Naše zn. 18985/2023-SŽ-SSZ-OVZ

## **Soubor staveb: Rekonstrukce ŽST Praha-Smíchov II. etapa a Výstavba lávky v ŽST Praha-Smíchov**

### **Vysvětlení zadávací dokumentace – Dodatek č. 4**

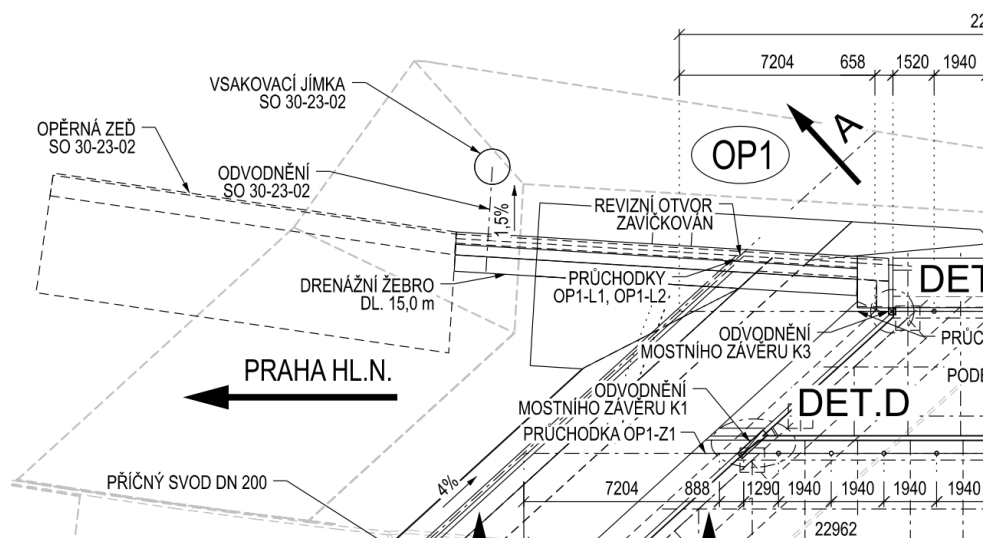
V zadavatelem postoupené dokumentaci k části stavby **Rekonstrukce ŽST Praha-Smíchov II.ETAPA** – soupisu prací k objektu **SO 30-23-02 ŽST Praha-Smíchov, opěrná zeď v km 4,117 – 4,132** se vyskytuje položka na vsakovací jímku, ale v technické zprávě je současně uvedeno, že odvodnění objektu ústí do vsakovací jímky objektu **SO 30-20-04 ŽST Praha-Smíchov, železniční most v ev.km 4,133**.

Z projektové dokumentace není zřejmé, jestli se zřizuje nová vsakovací jímka či ne.

**Žádáme zadavatele o kontrolu a upřesnění**

**Odpověď na dotaz č. 21:**

Vsakovací jímka se zřizuje v rámci SO 30-23-02. Údaj v TZ je uveden nepřesně. Odkaz má být na SO 30-23-02. Bez vlivu na soupis prací.

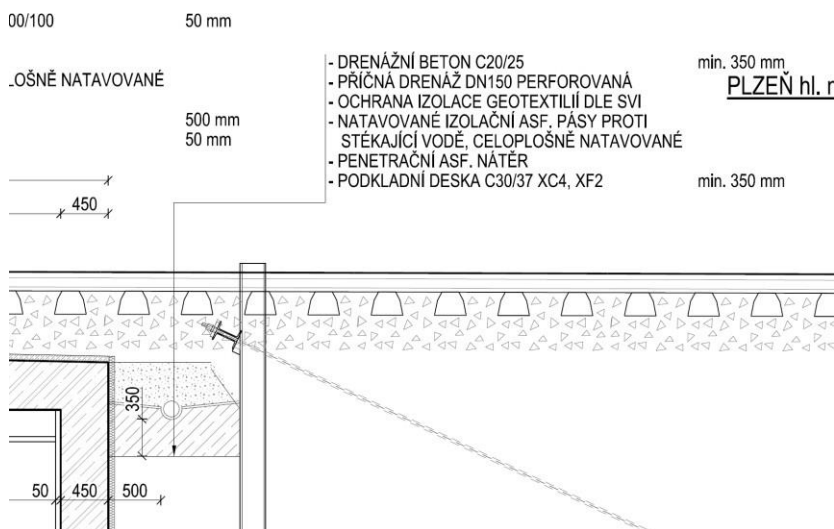
Dle zadavatelem postoupené zadávací dokumentace k části stavby **Rekonstrukce ŽST Praha - Smíchov II.ETAPA ke SO 30-20-06 ŽST Praha-Smíchov, železniční most v ev.km 0,453** objektu projekt předpokládá čerpání vody z výkopů do kanalizace, viz. položky výkopů. V technické zprávě je uvedeno že si zhotovitel musí projednat a zajistit evidenci množství čerpané vody a souhlas správce kanalizace.

***Žádáme zadavatele o informaci, do jaké položky má uchazeč ocenit náklady na stočné.***

**Odpověď na dotaz č. 57:**

Náklady na stočné uchazeč zahrne do položky 13173A.

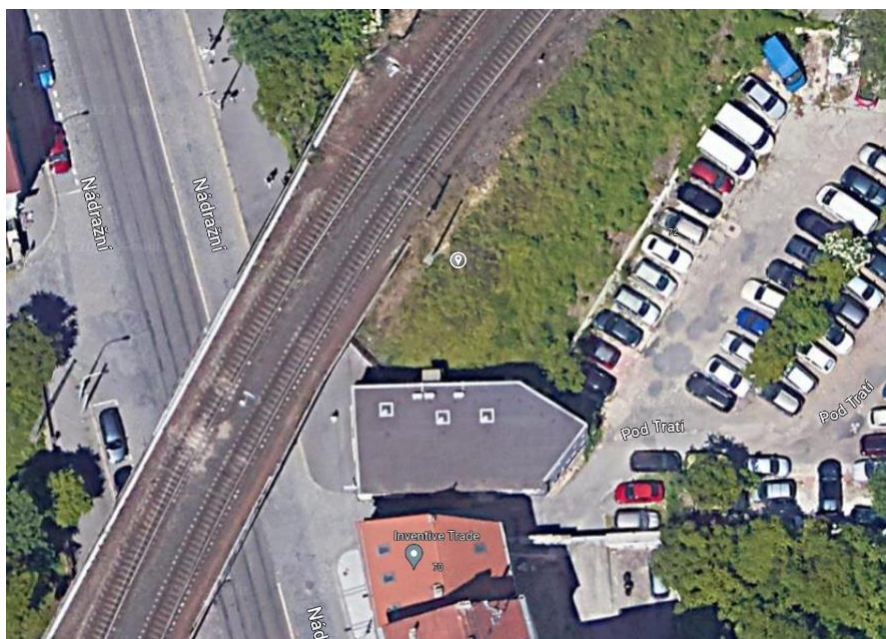
V zadavatelem postoupené dokumentaci k části stavby **Rekonstrukce ŽST Praha-Smíchov II. ETAPA** ke **SO 30-23-02 ŽST Praha-Smíchov, opěrná zeď v km 4,117 – 4,132** není ve výkazu výměr položka řešící skladbu izolace SVI 5.

***Žádáme zadavatele o kontrolu a doplnění výkazu výměr.***

**Odpověď na dotaz č. 73:**

Toto je součástí položky betonu.
